一般共同溝　配管交換工事の概要

概　略　図	認可内容

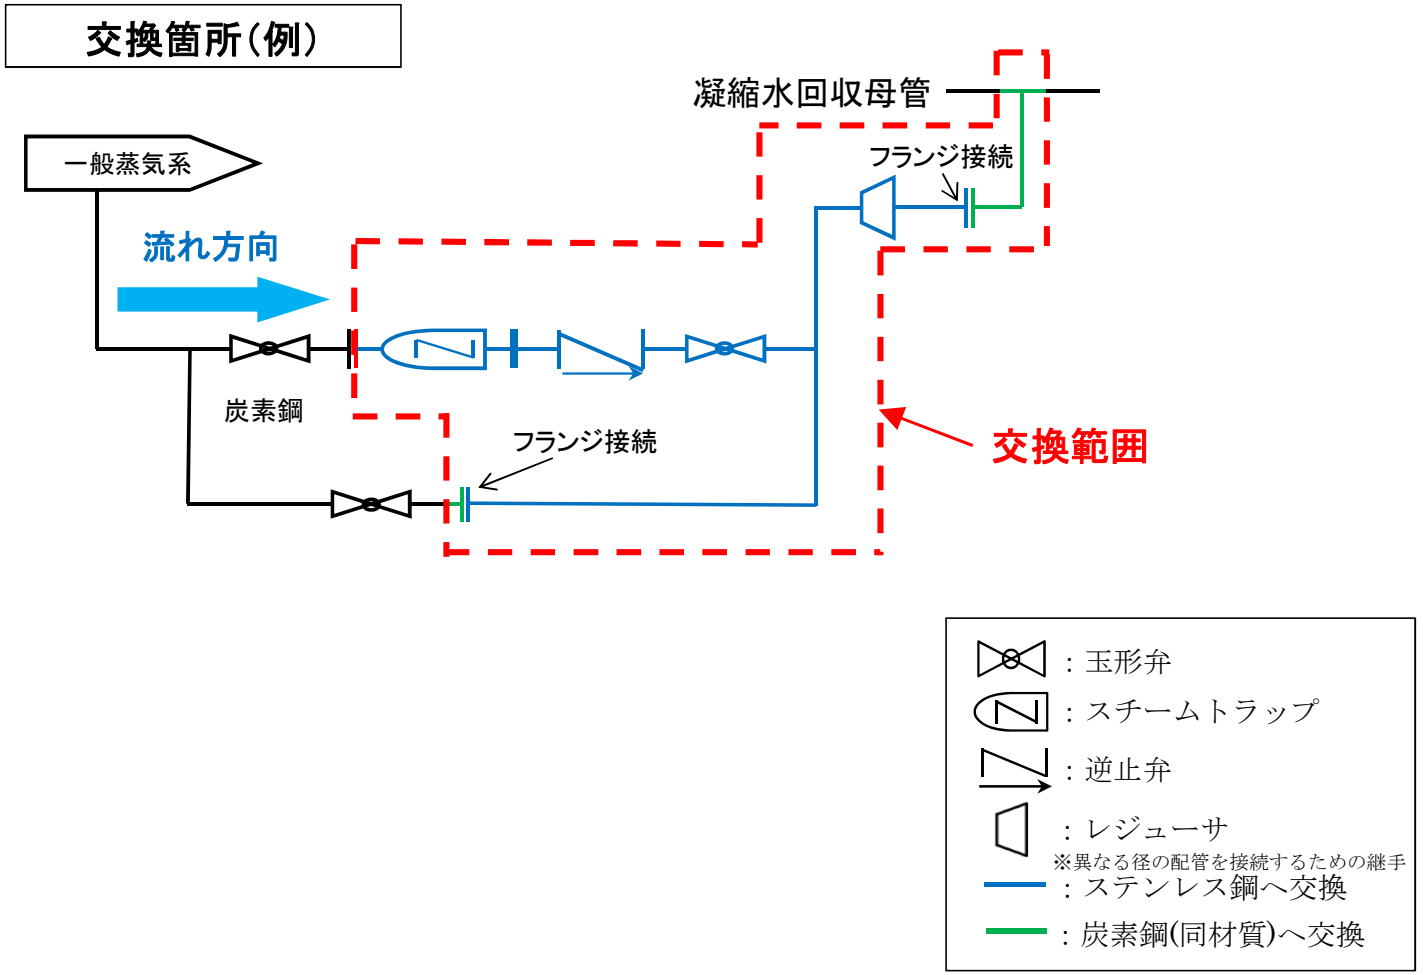
一般共同溝に設置している一般蒸気系の凝縮水配管の一部に水滴（非放射性）を確認したため、当該箇所を詳細に確認したところ、一部に配管の減肉を確認した。これを踏まえ、本事象の水平展開として、当該箇所と類似の構造を持つ一般共同溝内の配管の肉厚を測定したところ、一部に減肉を確認した。このため、当該箇所および水平展開で減肉を確認した箇所について、減肉の進行に耐性の高いステンレス鋼配管へ交換を実施する。（安全確保の観点から、ステンレス鋼配管への交換を実施済み。）
